**CCR-VIA -- COMITATO DI COORDINAMENTO REGIONALE PER LA
VALUTAZIONE D'IMPATTO AMBIENTALE**
Giudizio n° 3025 del 09/04/2019
Prot n° 2019023243 del 24/01/2019
Ditta proponente COGET srl

Oggetto IMPIANTO DI RECUPERO RIFIUTI NON PERICOLOSI DI NATURA
PREVALENTEMENTE INERTE - ADEGUAMENTO AL DM 69/2018

Verifica Preliminare.

**CO.G.E.T. S.r.l. – Impianto recupero rifiuti speciali non pericolosi di natura inerte.
Adeguamento al DM 69/2018**

Di seguito il layout con evidenziata la modifica dell'area di deposito del conglomerato (nota di integrazione n. 67289 del 04/03/2019).

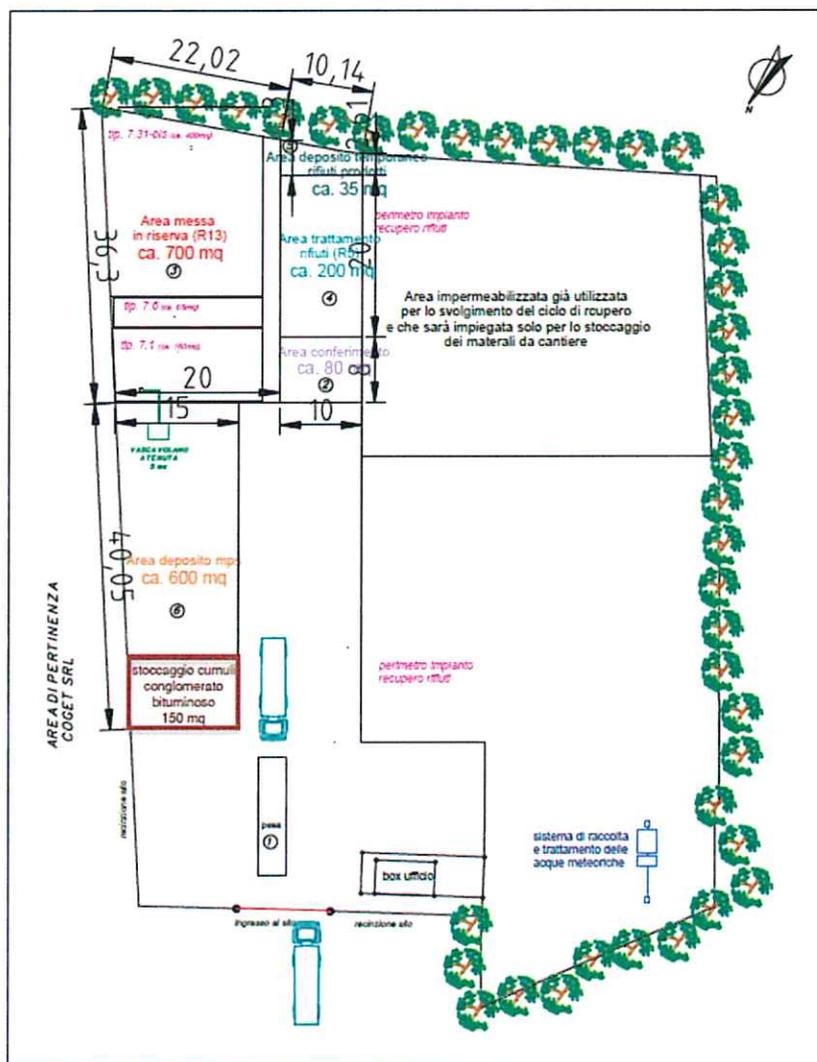
A condizione che venga attuato quanto previsto dall'Art. 5, punto 4, del D.M. del 5 febbraio 1998, in particolare per quanto riguarda i cumuli che devono essere protetti dalle acque meteoriche e dall'azione del vento a mezzo di appositi sistemi di copertura.
